日本原子力研究開発機構の大洗研究所廃棄物管理施設の設計及び工事の方法の変更認可申請に係る追加説明について（令和元年6月6日 新基準適合性審査チーム） 資料1—4に対する回答

【竜巻】

○ 事業変更許可申請書においては、竜巻影響に対するハード対策として、「消火設備のうちガス消火設備については、屋外等に敷設している配管の損傷を防止するための設備を設ける。」としていたが、本申請のガス消火設備配管類には損傷を防止するための設備は設けないのか。
・屋外等に敷設している配管の影響評価を詳細に説明のこと。
・縮小損失の断面積の比0.3と圧力損失（損失係数）0.34の根拠を説明のこと。
・評価結果及び理由を表形式にまとめること。

図-1 廃樹脂専用容器搬入及び廃樹脂移送の概要図

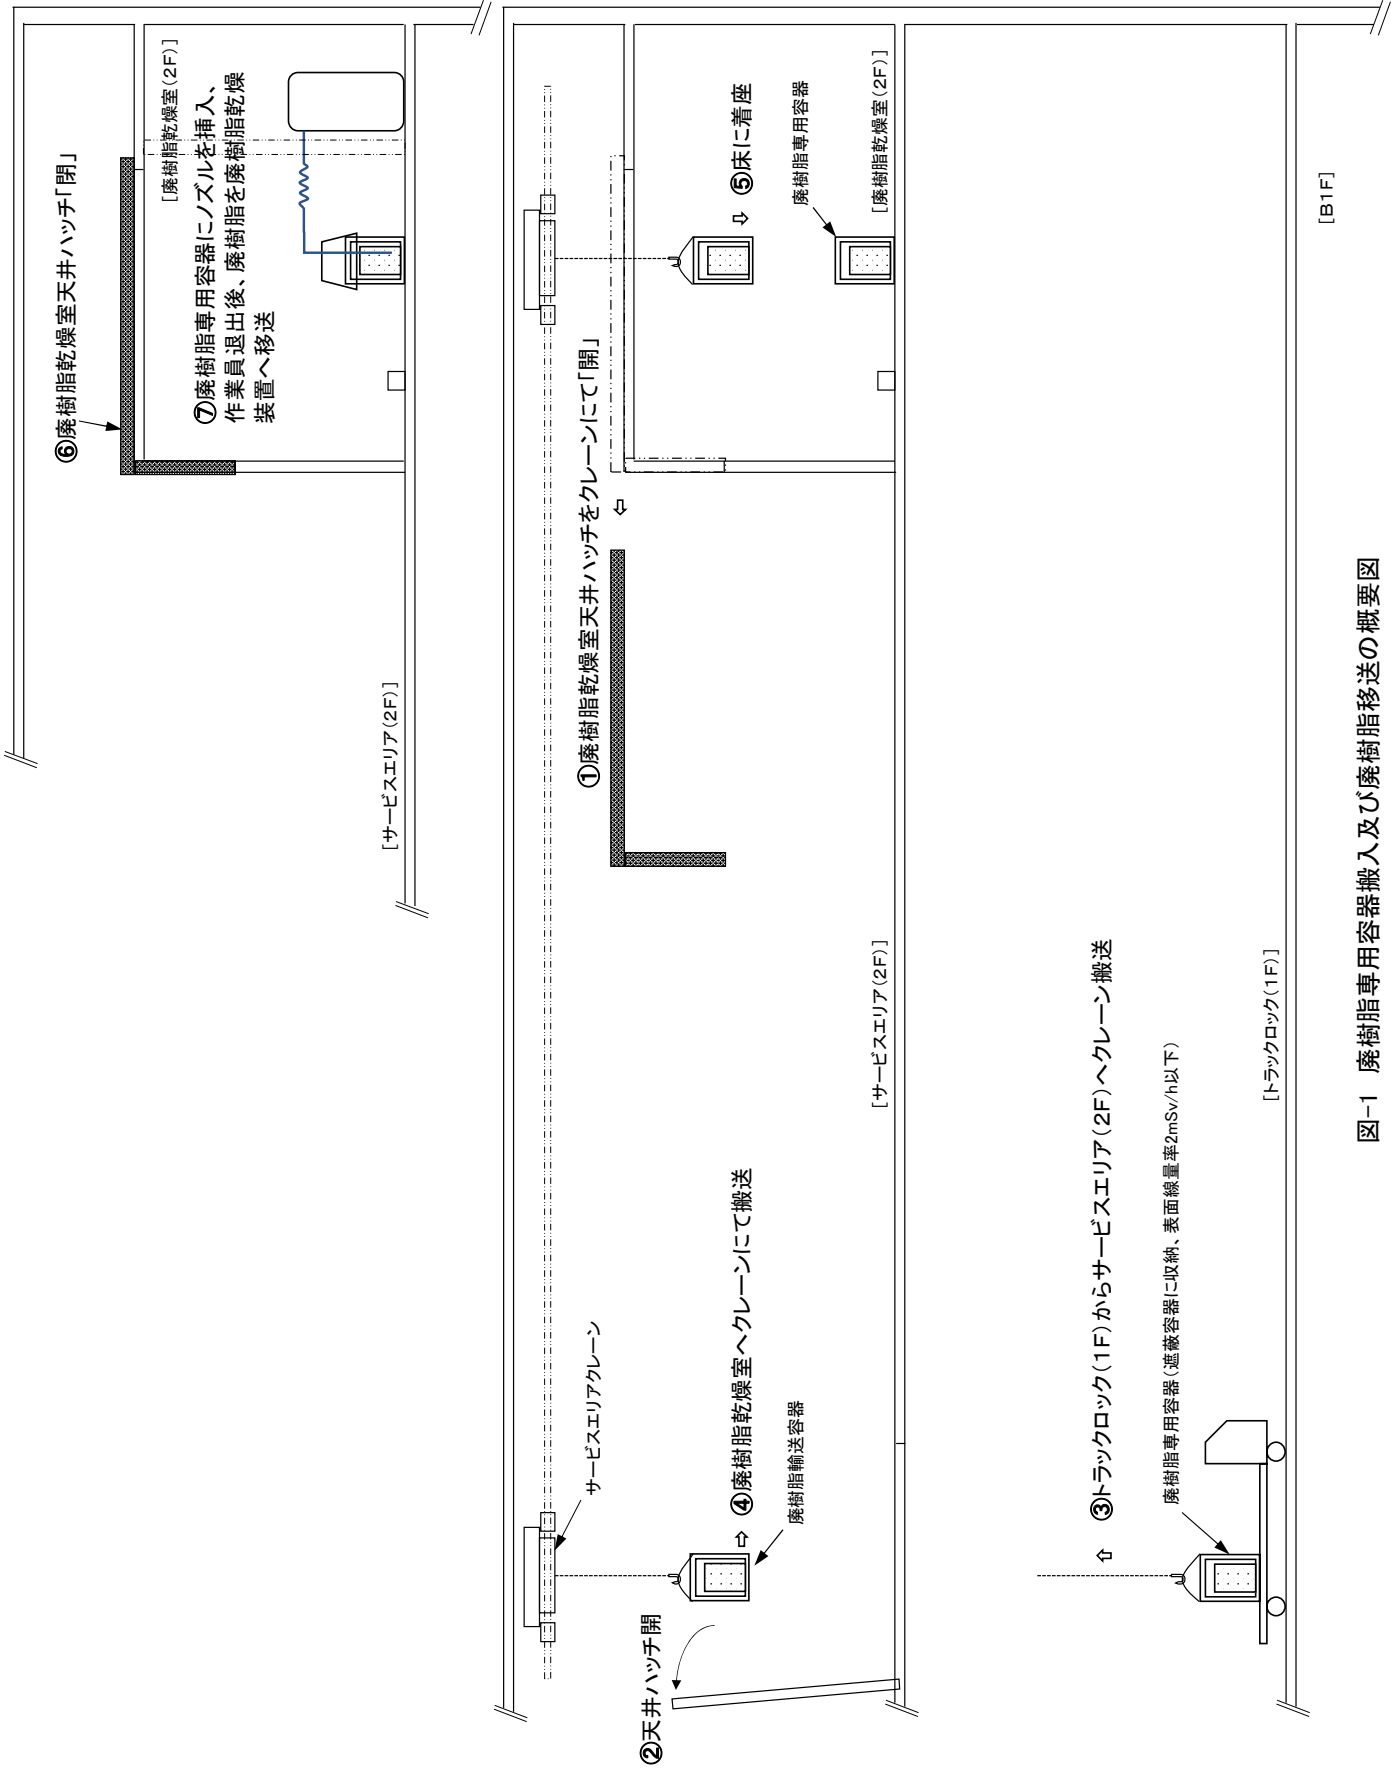
- 添付書類 減容処理設備のハッチに関する線量評価計算書において、ハッチのうち保守ホールのハッチのみハッチ開放時の線量評価を実施した理由について、説明すること。

搬出入室及び廃樹脂乾燥室のハッチ開放時は、搬出入室の線源となる廃棄物は、搬出入ピットで保管されていること、廃樹脂乾燥室については、線源となる廃樹脂は、遮蔽能力を有する専用容器で取扱うことから、それぞれハッチ開放時の線量を評価していない。

廃樹脂を搬入する際の詳細フローを図-1に示す。
